BOLLETTINO DI SERVIZIO – 01/GIUGNO 2004

SPR 80

NUOVO KIT SUPPORTO PER IL LETTORE OTTICO LIVELLO GHIACCIO

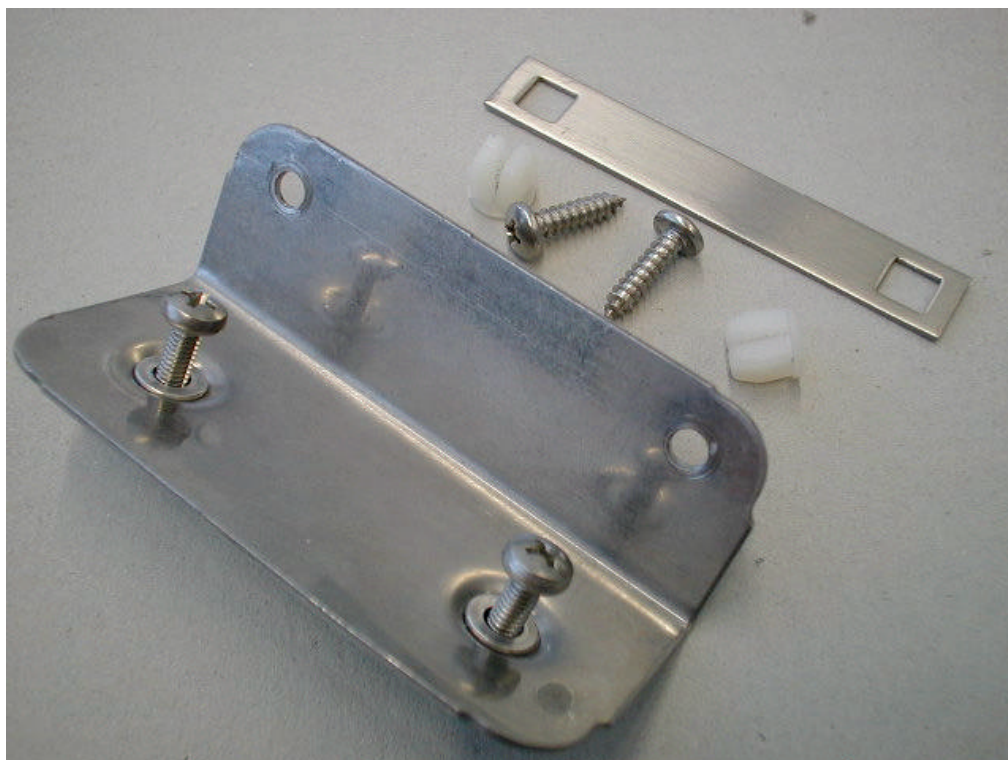
In considerazione del nuovo posizionamento della Sonda Ottica del Controllo di Livello Ghiaccio, vedasi Bollettino di Servizio 01/Marzo 2004, allo scopo di incrementare la capacità di stoccaggio del ghiaccio nel contenitore di circa 5-6 Kg.

E' ora disponibile un nuovo KIT SUPPORTO per modificare, qualora si ritenga necessario, gli apparecchi già installati sul mercato.

Il nuovo KIT SUPPORTO è disponibile come parte di ricambio con il codice **060616 00** ed è composto dai componenti mostrati nella sottostante fotografia.

Al fine del montaggio del nuovo KIT SUPPORTO e dopo aver effettuato i tre fori, vedasi disegno allegato, è necessario fissare il supporto in metallo sulla parte frontale della parete interna del contenitore di ghiaccio come illustrato nelle seguenti fotografie.
